Ons kenmerk
DOS-2026-0002078

Onderwerp
Ontheffingsverzoek Zuid-Hollandse omgevingsverordening dijkversterking langs de Lek

Onderwerp
Verzoek van het dagelijks bestuur van Waterschap Rivierenland om ontheffing van artikel 7.61 ZHOV ten behoeve van het projectbesluit voor dijkversterking SAFE (Streefkerk, Ameide Fort Everdingen).

Figuur 1 locatie dijkversterking

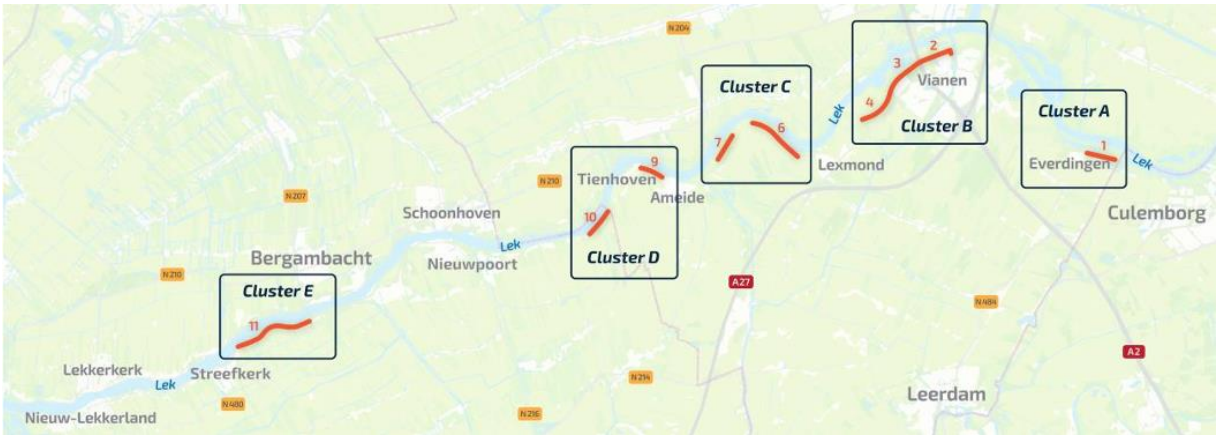
Uit de nadere veiligheidsbeoordeling bleek dat de meest urgente veiligheidsopgave betrekking had op 12,3 kilometer van het traject. Hiervoor zijn voorkeursalternatieven opgesteld. Bij nadere uitwerking in de planuitwerkingsfase bleek dat over 10,7 kilometer tussen Streefkerk en Fort Everdingen daadwerkelijk versterkingsmaatregelen noodzakelijk zijn. Deze versterkingsmaatregelen worden uitgevoerd in 9 dijkzones. Deze liggen in de provincie Utrecht en de provincie Zuid-Holland, zoals te zien in figuur 1. In Zuid-Holland gaat het alleen om clusters D en E. De NNN-toets beschrijft voor het Zuid-Hollandse deel van het project aantastingen in dijkzone 10, Langerak, en dijkzone 11, Veer–Bergstoep. Het permanente en tijdelijke ruimtebeslag ten opzichte van de NNN-natuurtypen is weergegeven in figuren 10-1 en 10-2, op pagina 75 respectievelijk 77 van de NNN-toets, versie 3.0 van 24 september 2026.
